710 - INSP
ISO/IEC 17020
Origineel verslag

Verkoop [Afd 8.4.2]

Verslagnummer: 41/10072025/49033/54534/1

Inspectie adres: Larestraat 15, 3530 Houthalen-Helchteren (België)
Type: Verkoop [Afd 8.4.2]

Elektrisch bord

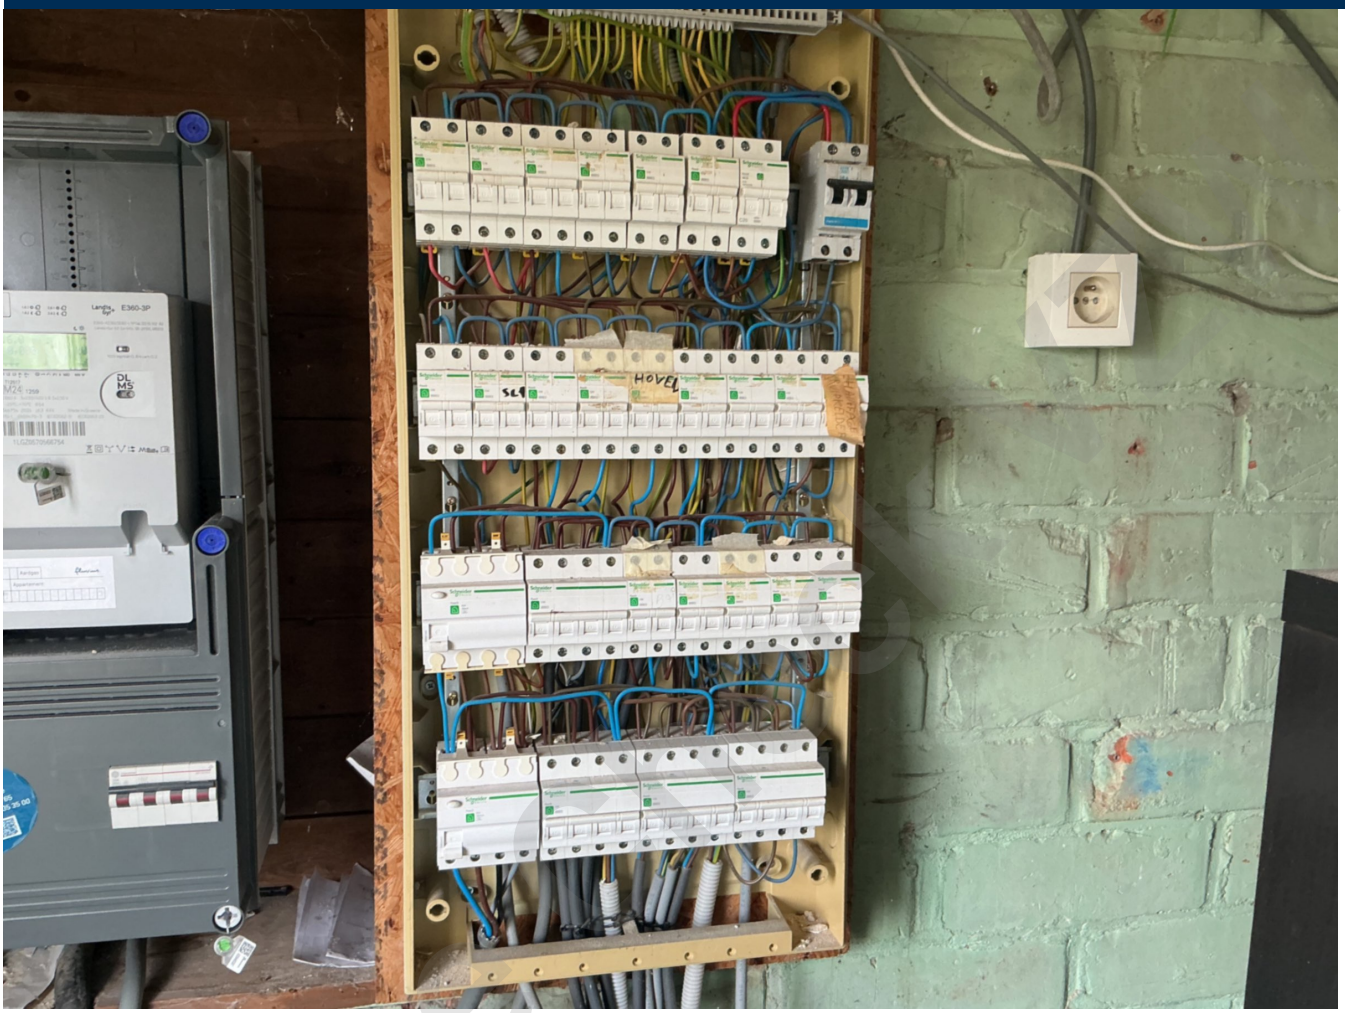
- Het eendraadsschema en situatieplan zijn niet aanwezig. - oAfd 3.1.2.1
- De beschermingsgraad van de ruimte moet ten minste IPXX-D zijn voor ruimtes publiek toegankelijk en IPXX-B voor gewone ruimtes. - oAfd 4.2.2.3
- Er ontbreken afdekplaatjes in het elektrisch bord. - Afd 5.2.6; oAfd 4.2.2.3
- De isolatieweerstand van de installatie is onvoldoende. - oAfd 6.4.5.1

Extra opmerking: 16A bovenste rij 4de van rechts& 20A hoven
